INFORME DEFICIÈNCIES I MESURES CORRECTORES EN BASE AL DE PROJECTE D'ACTIVITATS DE CASA MISERICÒRDIA

**AJUNTAMENT DE BARCELONA – DISTRICTE
CIUTAT VELLA**

**CARRER DE LES RAMELLERES 17
BARCELONA. 08001. DISTRICTE CIUTAT VELLA**

BARCELONA, AGOST 2025

PLANTA BAIXA:

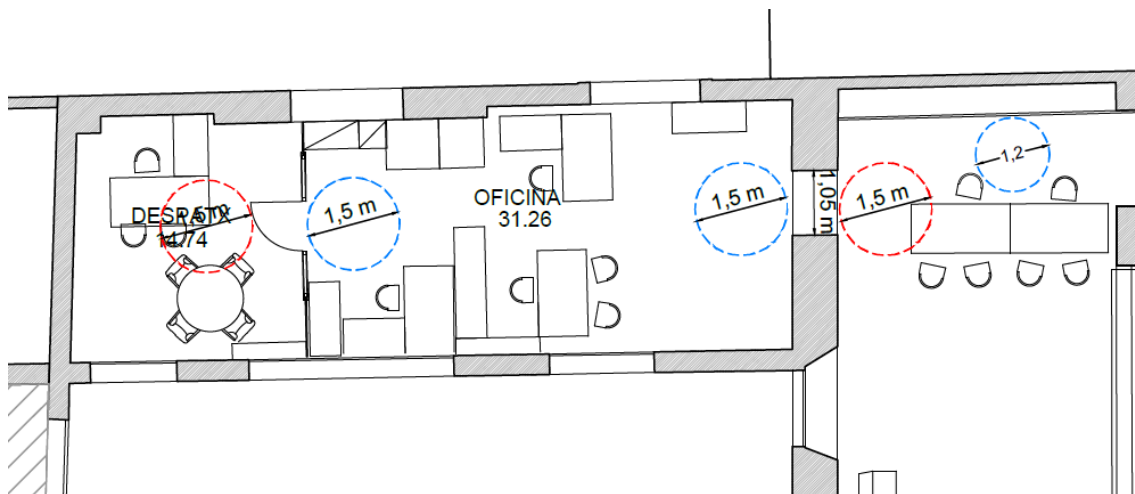
- Caldrà comprovar que les dues cambres higièniques adaptades de la planta baixa compleixen les següents condicions indicades a la normativa d'aplicació (D135/95):

SERVEIS HIGIÈNICS	MOBILITAT	Paviments antilliscants
		Espai lliure de gir d'1,50m de diàmetre. Alçada lliure mínima de 2,10m
		Espai d'aproximació lateral al wc i frontal al lavabo de 0,80 m
		Portes d'amplada 0,80m amb obertura cap a fora o corredisses
		Existència de barres laterals per a l'aproximació al wc
	APARELLS SANITARIS	Rentamans sense peus ni mobiliari inferior
		Aixetes amb accionament de pressió o palanca
	ACCESSORIS	Tots els accessoris situats a una alçada entre 1,40-0,40 m
		Base del mirall a una alçada de 0,90 m

Si no es disposa d'algun element dels anterior, s'hauria d'incorporar.

- Caldria connectar les portes automàtiques disposin d'un sistema que en cas de fallada de subministrament, i en cas de rebre senyal d'emergència, obri les portes d'acord amb el CTE-SI-3.6.5. Per tant aquestes portes ha d'estar connectades a la detecció d'incendis per que es pugui fer la maniobra (obrir portes) en cas d'emergència i en cas de fallada de subministrament elèctric.
- Caldrà ajustos de mobiliari per donar compliment al D135/95, tal i com s'indica a continuació:

Actual:

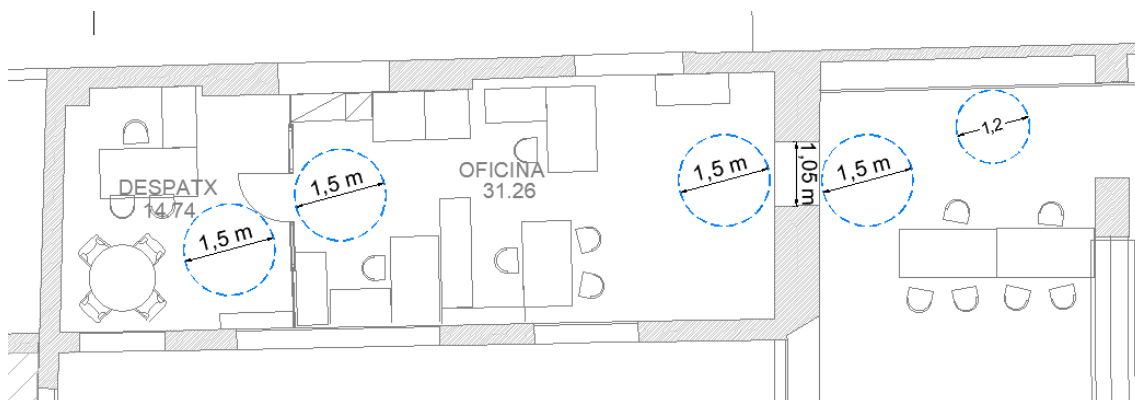
A corregir mobiliari per complir accessibilitat:

PLANTA 1:

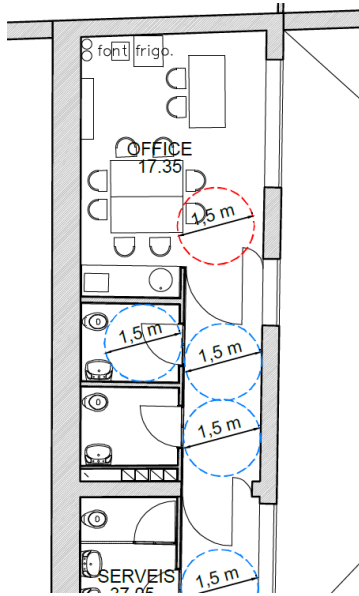
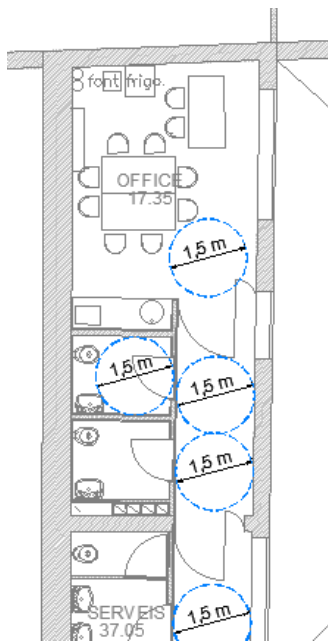
- Caldrà dotar a l'oficina de les instal·lacions de protecció contra incendis indicades
- Caldrà que les portes que comuniquin amb l'escala (escala Ramelleres) siguin EI₂₆₀ c5
- Caldrà ajustos de mobiliari per donar compliment al D135/95, tal i com s'indica a continuació:

A corregir mobiliari per complir accessibilitat:

PLANTA SEGONA:

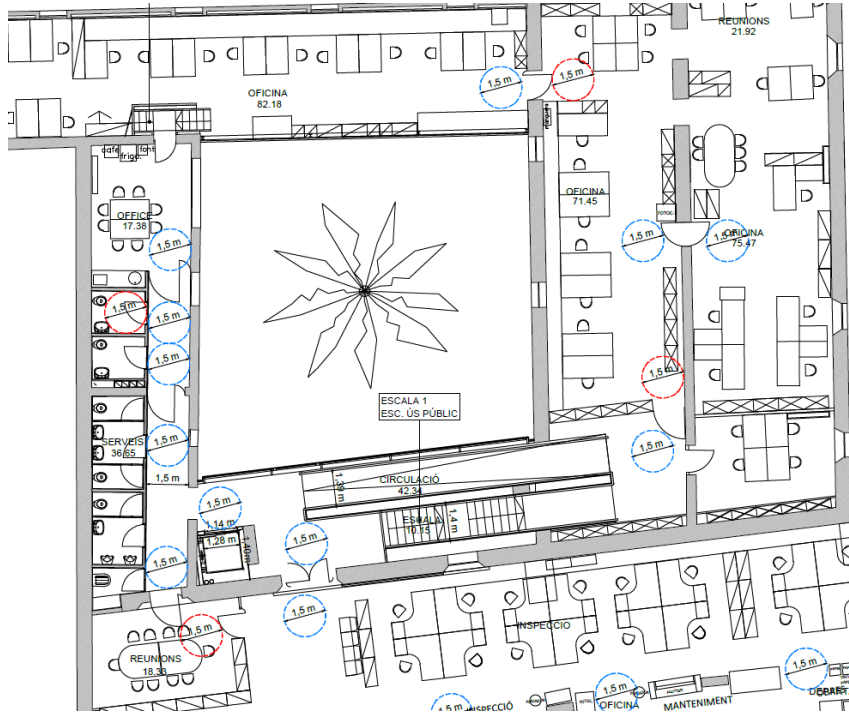
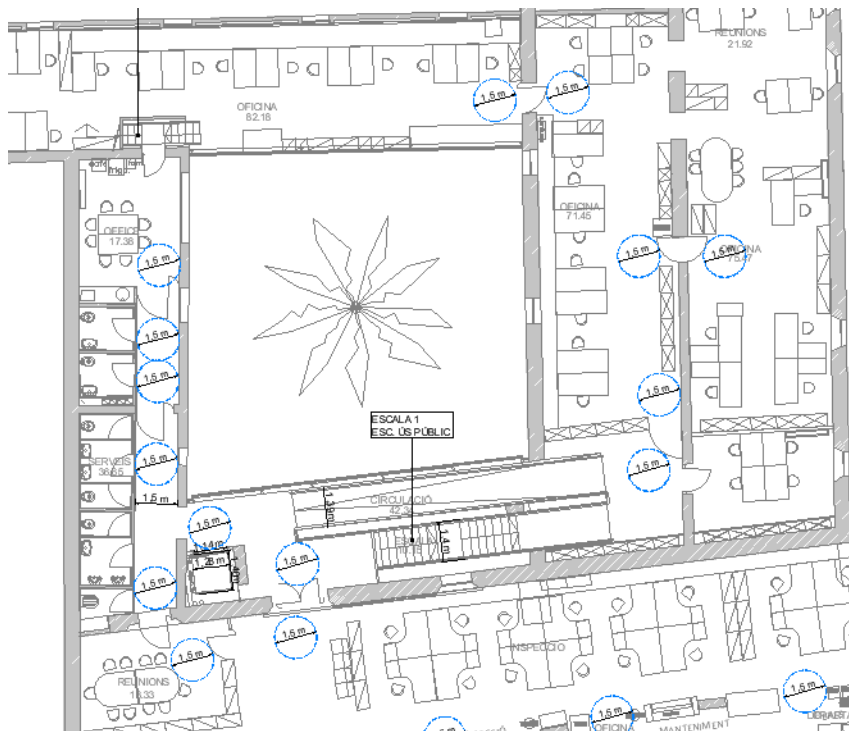
- Caldrà que les portes que comuniquin amb l'escala (escala Ramelleres) siguin EI₂₆₀ c5
- Caldrà ajustos de mobiliari per donar compliment al D135/95, tal i com s'indica a continuació:

A corregir mobiliari per complir accessibilitat:
